自主回収情報: JET SKI STX160X, JET SKI STX160LX

回収箇所説明図：JET SKI STX160X, JET SKI STX160LX

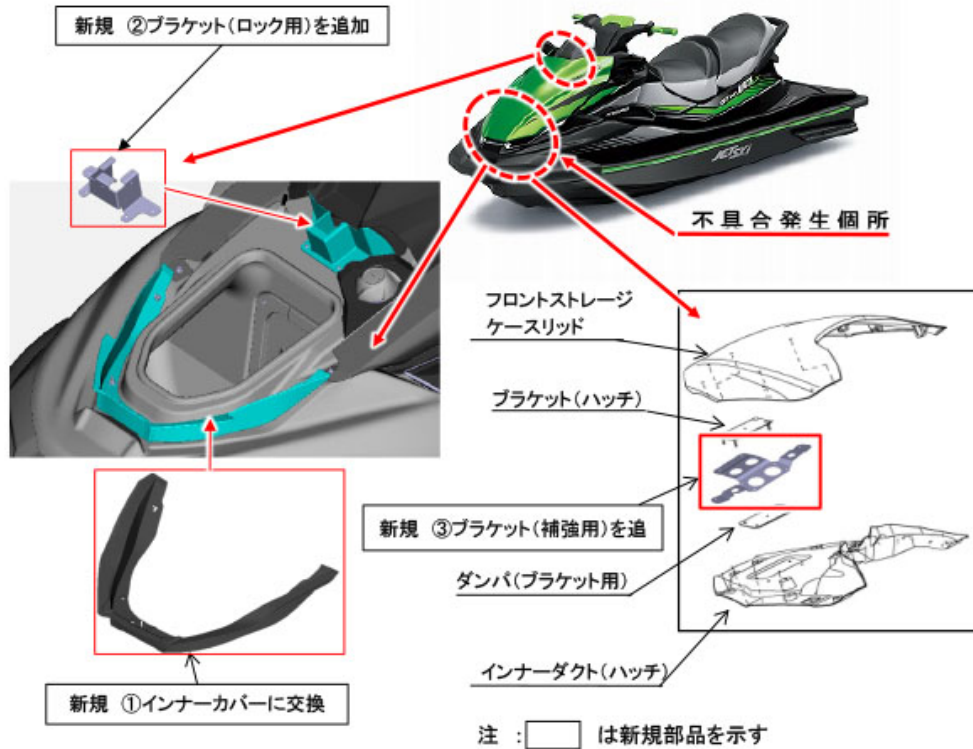
不 具 合 内 容	改 善 内 容
<p>高速度でノーズダイブするなど、特殊な条件で航走した場合、フロントストレージケーススリッドとデッキの間に水流が進入し、取付け部に亀裂が生じることがある。そのため、そのまま使用を続けると取付け部が破損するとともに、フロントストレージケーススリッド(通称:フロントハッチ)が脱落する。</p>	<p>下記新規対策部品に交換および新規対策部品を取付け、構造を変更する。</p> <p>新規対策部品に交換:①インナーカバー 新規対策部品の取付け:②ブラケット(ロック用)、③ブラケット(補強用)</p>
